『東京電力福島第一原子力発電所の中期的リスクの低減目標マップ』における
実現すべき姿（2033年度）に対する当社意見と目標について

2024年1月26日

東京電力ホールディングス株式会社

固形状の放射性物質：優先して取り組むべきリスク低減に向けた分野

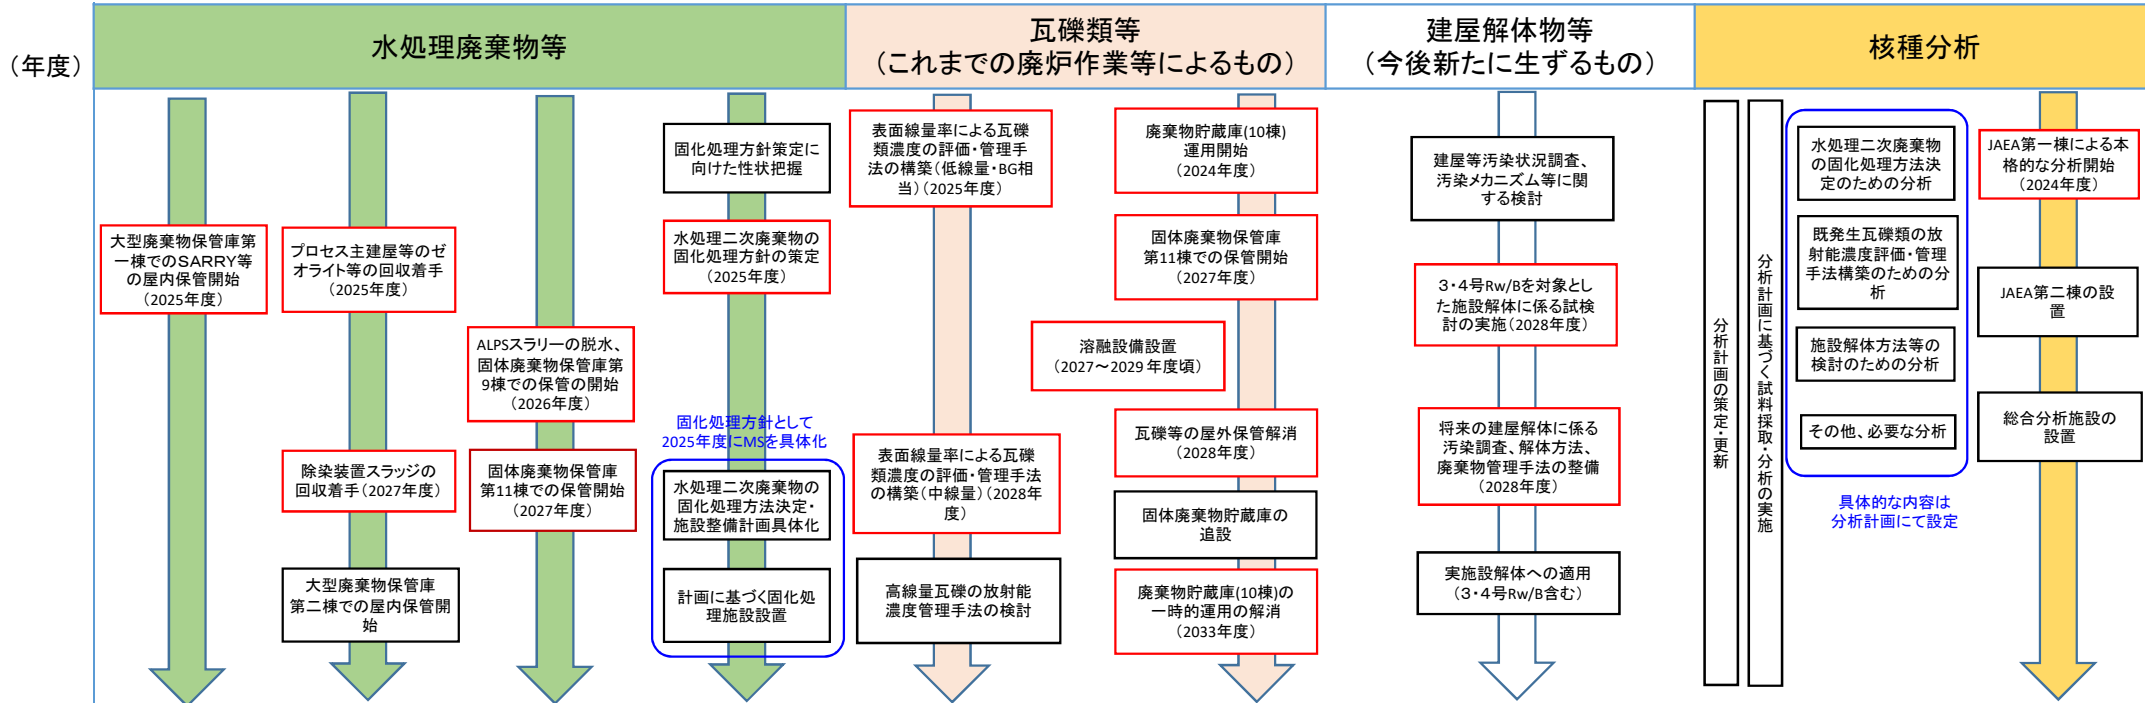
実現すべき姿 (2033年度)	原子力規制庁殿案	<p>屋外保管の解消と適切な保管</p> <ul style="list-style-type: none"> ゼオライト・除染装置スラッジを回収し、それらを含む全ての水処理二次廃棄物を耐震性を備えた大型廃棄物保管庫で保管する。 既発生 of ALPS スラリーの脱水を完了し、脱水物を適切な固体廃棄物貯蔵庫で保管する。 <p>固化処理の開始</p> <ul style="list-style-type: none"> スラリー脱水物の固化処理を開始する。分析結果を踏まえ、その他水処理二次廃棄物の固化処理方法を決定する。
	当社意見	<p>屋外保管の解消と適切な保管</p> <ul style="list-style-type: none"> ゼオライト・除染装置スラッジを回収し、それらを含む (①) 水処理二次廃棄物を耐震性を備えた大型廃棄物保管庫もしくは固体廃棄物貯蔵庫で保管する。 (②) ALPS スラリーの脱水処理が安定的に行えており、脱水物が適切な固体廃棄物貯蔵庫で保管されている。 <p>固化処理の開始</p> <ul style="list-style-type: none"> (③) 2025年度に策定する固化処理方針に基づき、スラリー脱水物の固化処理施設設置・運用を開始する。 分析結果を踏まえ、その他水処理二次廃棄物の固化処理方法を決定する。
	当社意見理由	<ul style="list-style-type: none"> ① 全ての水処理二次廃棄物が大型廃棄物保管庫で保管されるわけではないため。 ② 安定化処理は継続的に実施していくため、発生したHICに限定しない記載に見直したい。 ③ 固化開始の時期は2025年度に策定する固化方針策定でお示しする計画であり、2033年度に処理開始できるかは不透明である。従い「2025年度に策定する固化処理方針に基づき～」としたい。

実現すべき姿 (2033年度)	原子力規制庁殿案	<p>放射能濃度の評価と管理</p> <ul style="list-style-type: none"> 既発生瓦礫類等（焼却灰、スラグ含む）の放射能濃度評価方法を確立し、濃度による適切な保管・管理を行う。 <p>構内再利用等の本格運用</p> <ul style="list-style-type: none"> 放射能濃度に基づく構内再利用・屋外減衰保管の考え方を整理し、運用を開始する。 溶融設備の運用を開始し、金属がれき等の減容を進める。
	当社意見	<p>放射能濃度の評価と管理</p> <ul style="list-style-type: none"> 既発生瓦礫類等（焼却灰、スラグ含む）の放射能濃度評価方法を確立し、濃度による適切な保管・管理を行う。 <p>構内再利用等の本格運用</p> <ul style="list-style-type: none"> ① 放射能濃度に基づく合理的な保管方法、構内再利用の考え方を整理し、運用を開始する。 溶融設備の運用を開始し、金属がれき等の減容を進める。
	当社意見理由	<p>① 屋外減衰保管だけでなく、それも含めた廃棄物性状に応じた合理的な保管方法の検討が必要であると考えているため。</p>

実現すべき姿 (2033年度)	原子力規制庁殿案	<p>「実現すべき姿」の達成に必要な分析の完了</p> <ul style="list-style-type: none"> 以下の分析を完了させる。 <ul style="list-style-type: none"> ✓ スラリー脱水物の固化処理開始のための分析 ✓ その他水処理二次廃棄物の固化処理方法決定のための分析 ✓ 既発生瓦礫類の放射能濃度把握のための分析 ✓ 建屋解体モデル策定のための分析 <p>分析能力の確保</p> <ul style="list-style-type: none"> (2033年度以降の) 建屋解体の遂行／廃棄体への移行に係る分析に必要な分析施設・分析能力を維持・確保する。
	当社意見	<p>(①) 左記の廃棄物対策に必要な分析を実施</p> <ul style="list-style-type: none"> (①) 以下の項目を優先して分析計画を策定／更新しながら、必要な分析を実施する。 <ul style="list-style-type: none"> ✓ スラリー脱水物の固化処理開始のための分析 ✓ その他水処理二次廃棄物の固化処理方法決定のための分析 ✓ 既発生瓦礫類の放射能濃度 (②) の評価・管理手法構築のための分析 ✓ 建屋解体モデル策定のための分析 <p>分析能力の確保</p> <ul style="list-style-type: none"> (2033年度以降の) 建屋解体の遂行／廃棄体への移行に係る分析に必要な分析施設・分析能力を維持・確保する。
	当社意見理由	<ul style="list-style-type: none"> ① 列挙されている以外の分析への対応も必要となるため。 ② 分析目的の明確化。

- ゼオライト等・除染装置スラッジを回収し、それらを含む水処理二次廃棄物を耐震性を備えた大型廃棄物保管庫もしくは固体廃棄物貯蔵庫で保管する。
- ALPSスラリーの脱水処理が安定的に行えており、脱水物が適切な固体廃棄物貯蔵庫で保管されている。

- 2025年度に策定する固化処理方針に基づき、スラリー脱水物の固化処理施設設置・運用を開始する。
- 分析結果を踏まえ、その他水処理二次廃棄物の固化処理方法を決定する。

- 放射能濃度に基づく合理的な保管方法、構内再利用の考え方を整理し、運用を開始する。
- 溶融設備の運用を開始し、金属がれき等の減容を進める。

- 以下の項目を優先して分析計画を策定／更新しながら、必要な分析を実施する。
 - スラリー脱水物の固化処理開始のための分析
 - その他水処理二次廃棄物の固化処理方法決定のための分析
 - 既発生瓦礫類の放射能濃度の評価・管理手法構築のための分析
 - 建屋解体モデル策定のための分析
